**柏崎刈羽原子力発電所 3号炉
高経年化技術評価書（30年目）審査会合における
ご指摘事項への回答**

**2023年3月14日
東京電力ホールディングス株式会社**

審査会合におけるご指摘事項一覧

スクリーニングフローの妥当性確認結果

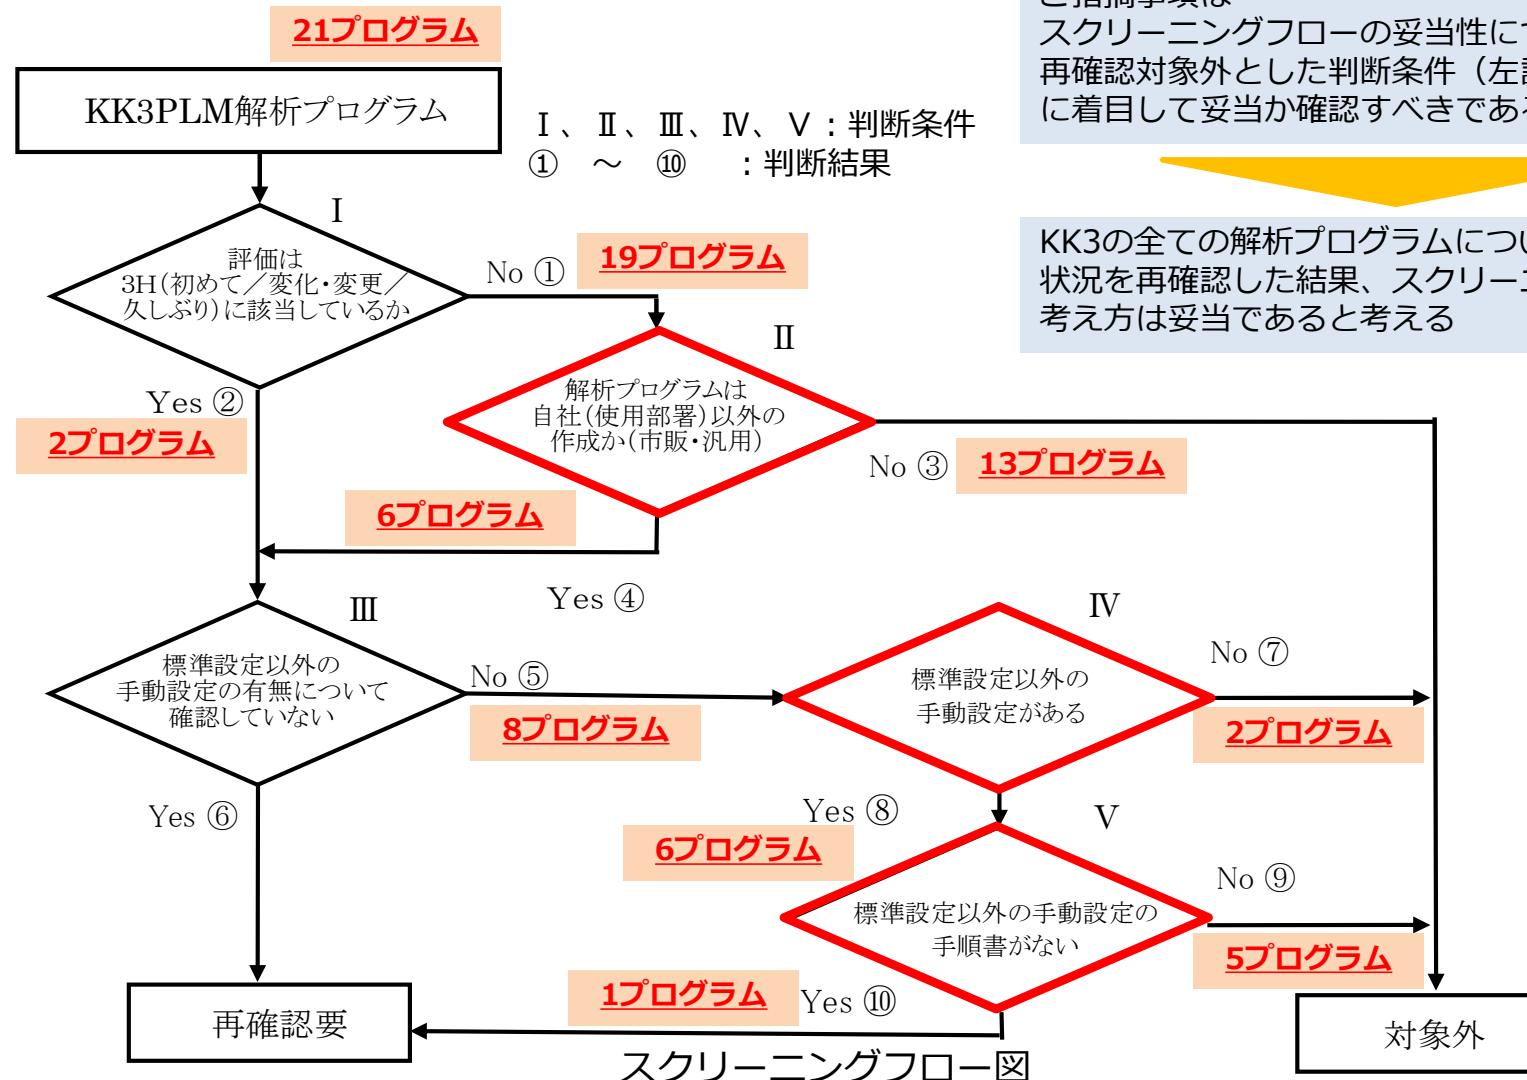
スクリーニングフローの妥当性について、再確認対象外とした判断条件に着目して妥当か確認すべきである

「**入力値及び解析プログラムの設定**」が適切に行えていることを東芝ESS他の解析業務実施箇所の解析エビデンス（解析プログラムへのインプット情報の出力結果記録）にて確認

- 当社は、上記確認の結果、**KK3高経年化技術評価**に関わる全ての解析プログラムについて、入力値及び解析プログラムの設定が適切に行われており、**同様の事象が発生していないこと**を確認した。
- スクリーニングフロー図にて、再確認対象外とした「**解析プログラムが自社作成**」、「**標準設定以外の手動設定がある**」、「**標準設定以外の手動設定の手順書がある**」について、上記の通り「**入力値及び解析プログラムの設定**」が適切に行えていることが確認されたことから、スクリーニングフローの考え方は妥当と考える。

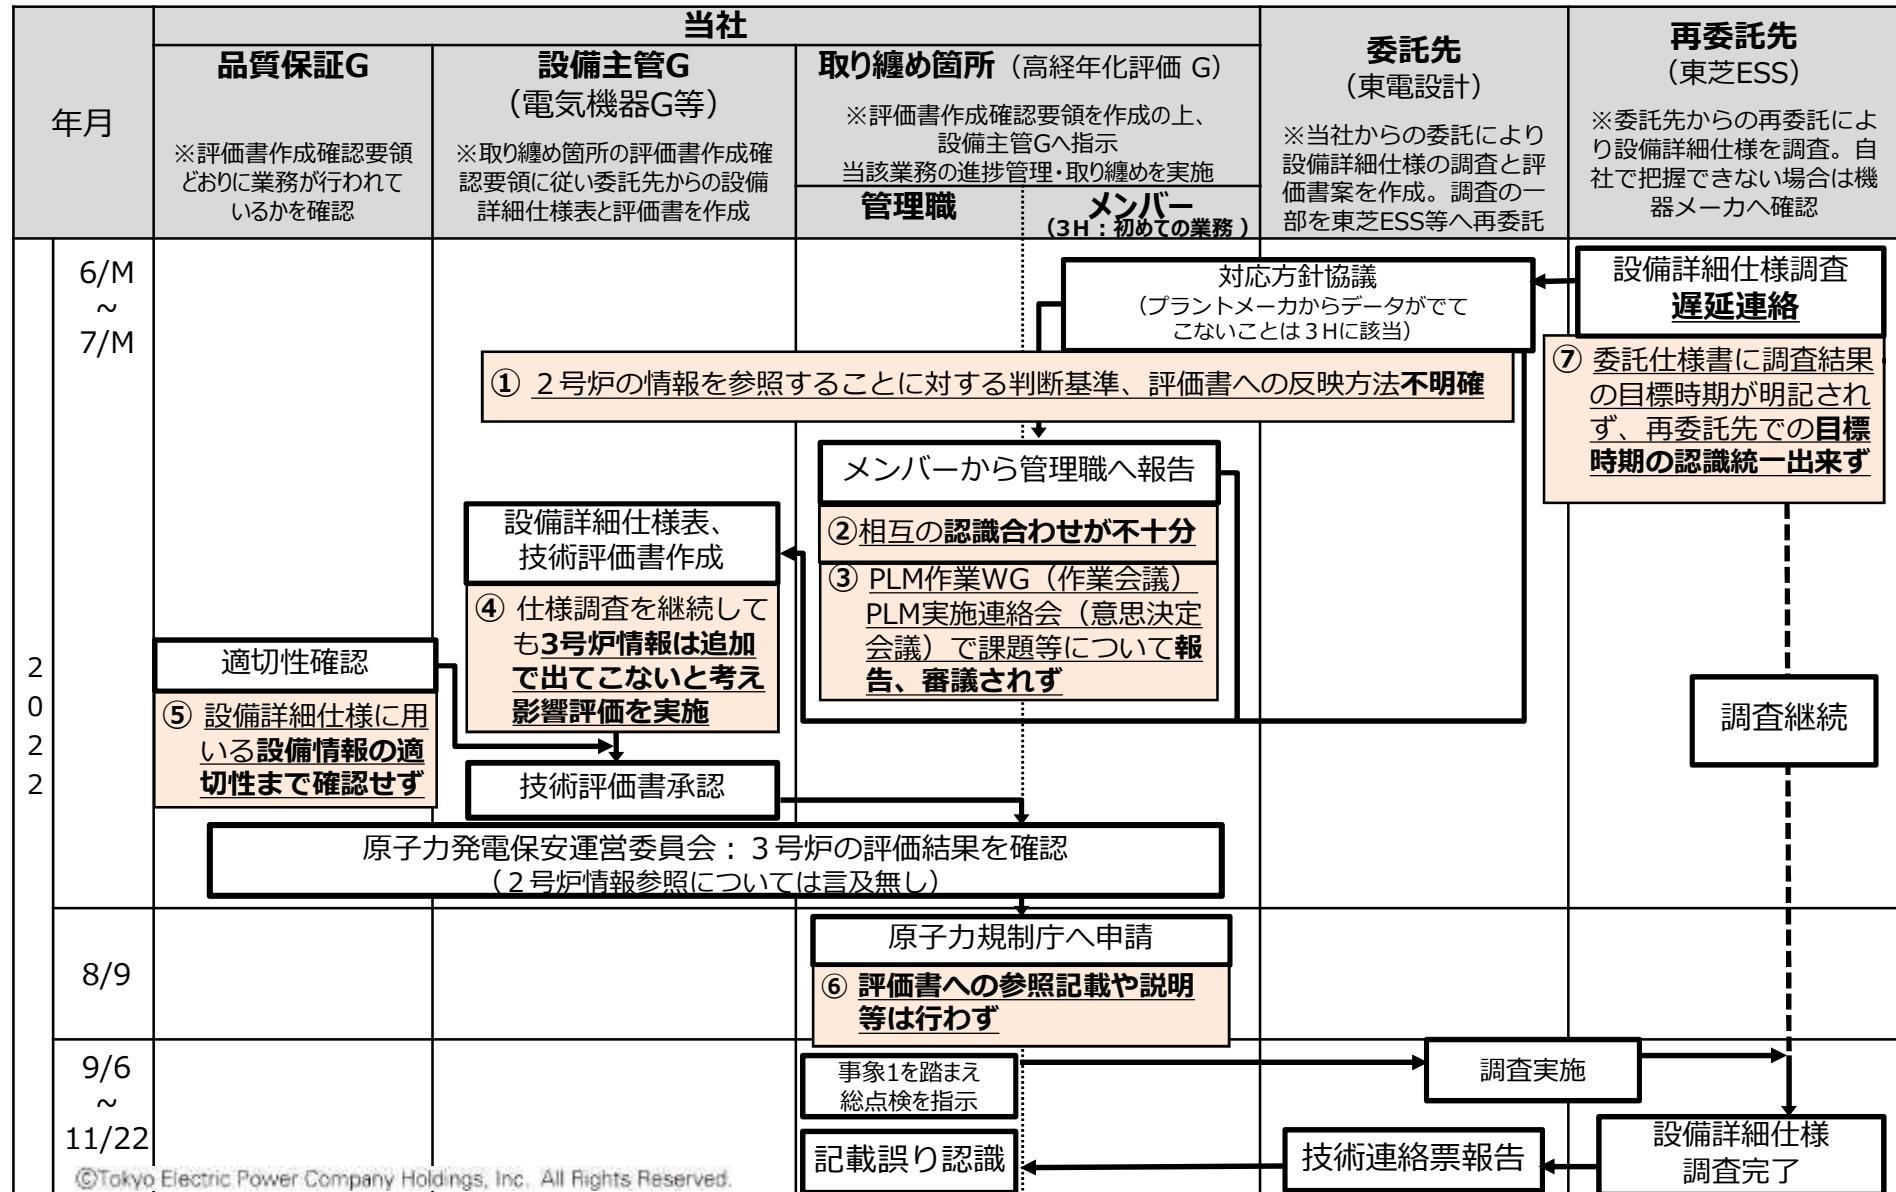
後続号炉（KK4）に向けた是正処置について説明すること

▶ 前回審査会合以降、更なる原因の深掘りを行い、時系列上、以下の問題点を特定した。

参考：コミュニケーション面から見た主な問題点の深掘り

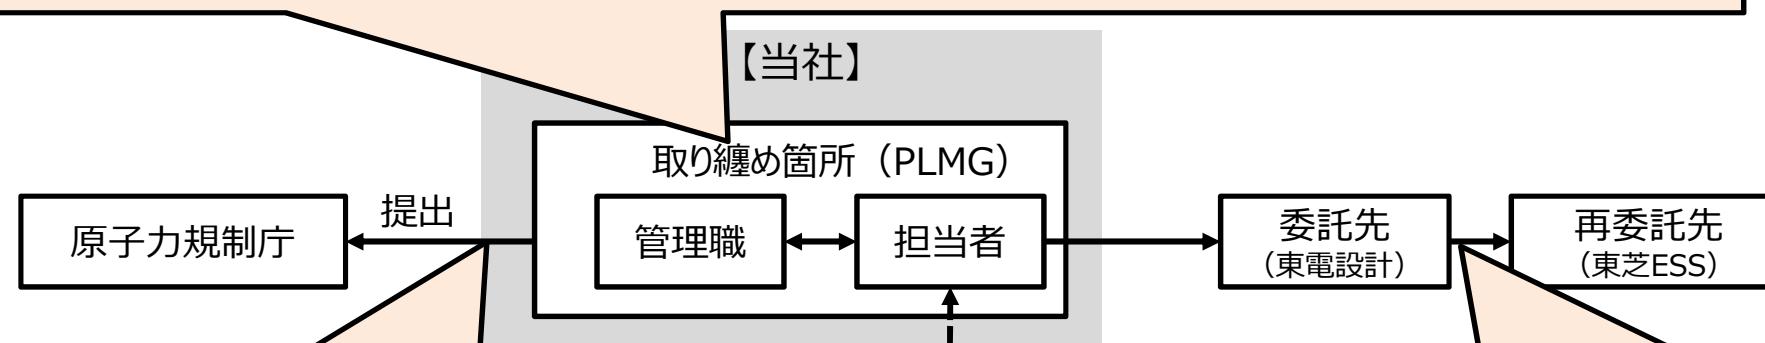
●社内コミュニケーション（問題点：②、③）

- ・取り纏め箇所（PLMG※）内の認識合わせが不十分。このため、社内共有・メーカーへの深掘り確認等もされず

●原子力規制庁へのコミュニケーション（問題点：⑥）

●委託先でのコミュニケーション（問題点：⑦）
